OSPEDALE REGIONALE DEL SOPRACENERI EOC, LA SALEGGINA

Concorso di progetto di architettura a due fasi a procedura libera

RAPPORTO DELLA GIURIA

Bellinzona, 31.01.2024

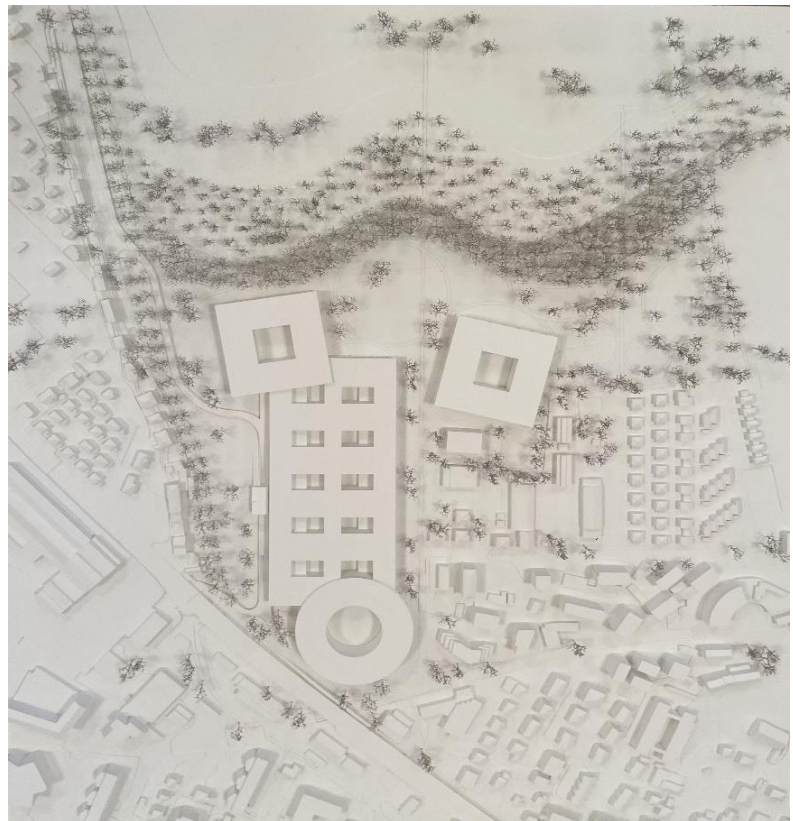
I problemi funzionali della prima fase sono purtroppo stati risolti solo in parte, nonostante il grande e apprezzato lavoro degli autori del progetto. Le interfacce tra la 1° e 2° tappa, la capacità di sviluppo del piano della logistica e tecnica, il posizionamento e la proposta di layout delle singole funzioni sono stati notevolmente migliorati. Purtroppo, però, non convincono né l'accesso dall'esterno (accesso per le persone, la logistica e le ambulanze attraverso la stessa strada di collegamento, soluzione del tunnel per le ambulanze da nord) né la tipologia planimetrica con la sua forma rigida e la difficile struttura di base (profondità dell'edificio, accessi orizzontali e verticali, in alcuni casi anche l'illuminazione naturale). Di conseguenza, il progetto dispone di una modularità e una flessibilità limitata e quindi non soddisfa i requisiti richiesti.

Considerando il progetto nella sua interezza, i temi legati alla sostenibilità sono trattati in modo soddisfacente. In particolare, il progetto permette una buona apertura e permeabilità verso il Parco Fluviale ed è attento alle questioni inerenti la tutela e la promozione della biodiversità, la mitigazione dei pericoli naturali e l'adattamento ai cambiamenti climatici, e al tema della raccolta e del riutilizzo delle acque meteoriche.

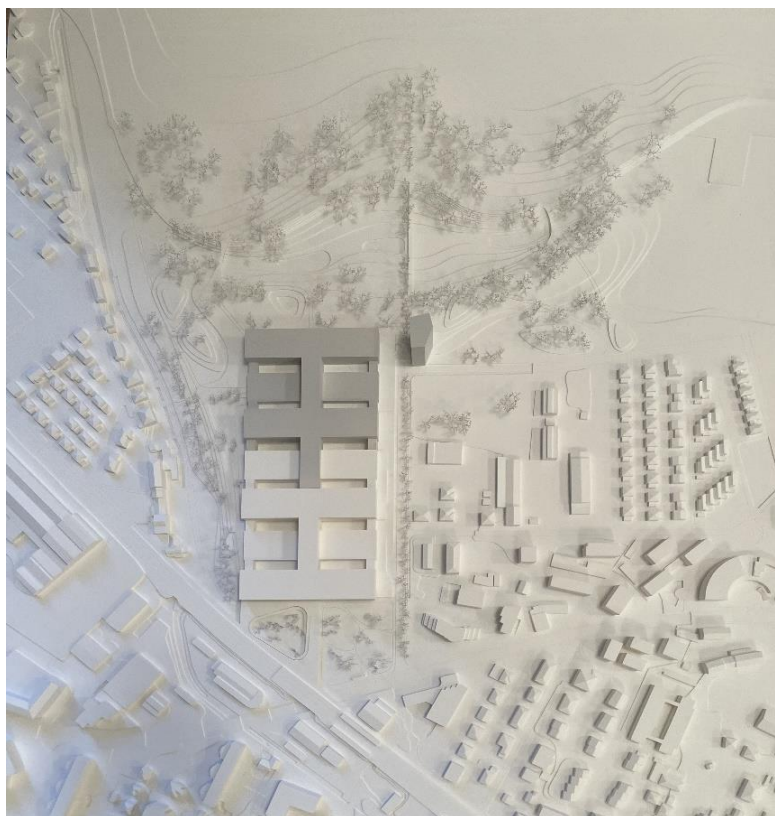
La prima tappa, oltre a non rispondere in maniera convincente per quanto riguarda il rapporto con il parco golenale del suo fronte occidentale, appare ambigua nelle sue parti interrante verso ovest che non aderiscono al disegno della sistemazione esterna sovrastante. In questo ambito non si comprende il senso delle ultime due corti seminterrate, la cui presenza viene quasi elusa nella rappresentazione grafica. Non appare sufficientemente plausibile la risposta al problema delle esondazioni del livello posto al di sotto della quota di sicurezza tramite una protezione naturale, tenuto anche conto dell'estensione e importanza dei contenuti sensibili posti a questo livello.
